ACTA No. 01

FECHA:	Bogotá, 15 de marzo de 2023
HORA:	De 9:00 a 10:00
LUGAR:	Reunión virtual
ASISTENTES:	Darwin Mena Rentería, Contratista-Grupo de evaluación de proyectos, Viceministerio de Agua y Saneamiento Básico, dMena@minvivienda.gov.co
INVITADOS:	- Milton Oswaldo Fernández Alfonso – Coordinador del proyecto diseño de la PTAR de Tamara - Alexis Rodríguez - Técnico director del proyecto - Ingeniero Melkis- Jefe de la unidad de servicios públicos del municipio de Tamara

Mesa técnica para revisar las observaciones e inquietudes frente al componente hidráulico, del proyecto “ESTUDIO Y DISEÑO PARA LA OPTIMIZACIÓN CONSTRUCCIÓN DE OBRAS COMPLEMENTARIAS DE LA PLANTA DE TRATAMIENTO DE AGUAS RESIDUALES DEL MUNICIPIO DE TAMARA”

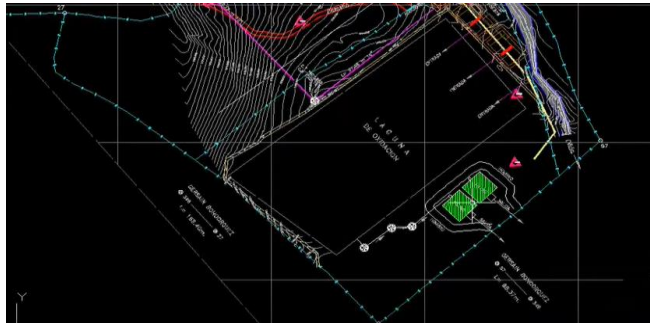
El Ing. Darwin Mena pregunta cual es el nuevo tratamiento que se piensa hacer y la ubicación de este a lo que el Ingeniero Alexis Rodríguez proyecta un plano, en donde muestra el proyecto ya existente.

Seguido de esto, presenta el diseño del sistema de tratamiento y expone que se hará un tratamiento de sistema preliminar, en donde, se ingresa el agua al sistema cambiando de dirección del flujo, seguido de esto pasa a un sistema de UACB, de dos trenes, posteriormente pasa a unos filtros percoladores y unos tanques sedimentadores y finalmente se entrega el agua con ese tratamiento a la laguna optimizada.

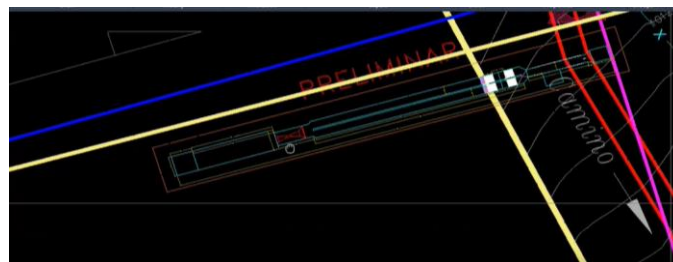
Pasando por un cribado, en donde se tiene una canaleta Parshall, un desarenador y una trapa de grasas, como se muestra en la siguiente imagen.

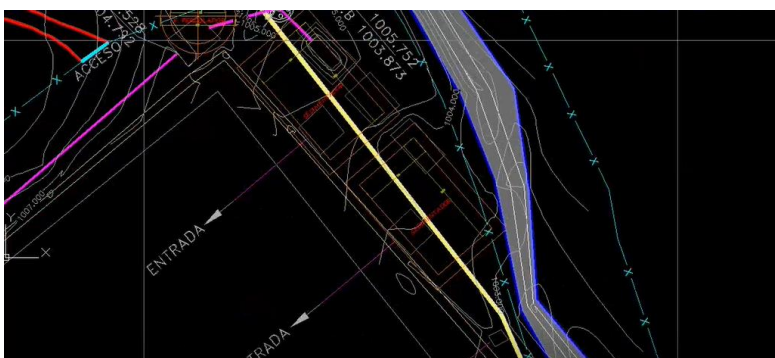
Pasa a dos filtros percoladores, seguidamente a dos tanques sedimentadores que irán conectados a la laguna optimizada.

El Ing. Darwin Mena pregunta si el nuevo sistema queda al otro lado de la fuente receptora, a lo el Ingeniero Alexis Rodríguez responde que la fuente que se observa en el plano es un canal, pero la fuente receptora está mucho más abajo.

El Ing. Alexis Rodríguez aclara que la fuente receptora esta ubicada en el plano, más lejos de la salida de los filtros, mostrados a continuación:

A lo que es Ing. Darwin Mena pregunta a cuanto distancia esta la fuente receptora, el Ing. Alexis Rodríguez responde que está ubicada a 200 metros de la salida de los filtros, añadiendo que se utilizara esa salida de la tubería que conecta hasta fuente receptora, para usarla en la entrega del agua.

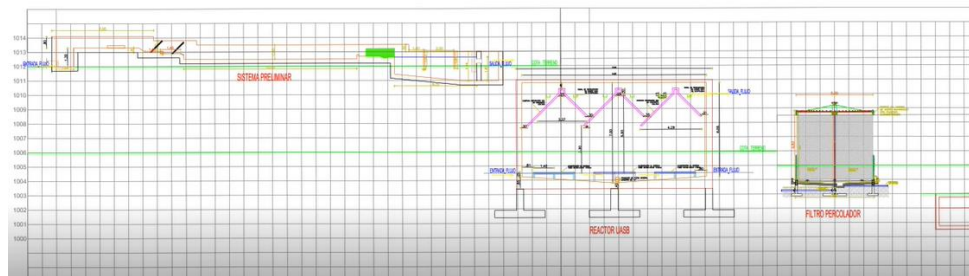
El Ing. Alexis Rodríguez proyecta el perfil hidráulico de como quedaría funcionando el sistema, se ubica en una ladera de una montaña que aprovechando las altas pendientes no necesitaran sistema de bombeo para garantizar el flujo del agua.

Añade, que en la parte superior se tiene el sistema preliminar, luego se encuentran los tanques UASB mas abajo, con una distancia de 2 metros entre el tanque UASB, el filtro percolador y los sedimentadores, esas pendientes ayudan a mitigar el costo de operación de la planta.

El Ing. Darwin Mena pregunta si el reactor UASB necesita energía, a lo que el Ing. Alexis responde que no, debido a que es de flujo ascendente, por lo que el agua entra por debajo y sale por la parte superior. El único que si necesita energía es el percolador el cual necesita 1.5 caballos de potencia, para suministrar esta energía se esta pensado hacerlo por medio
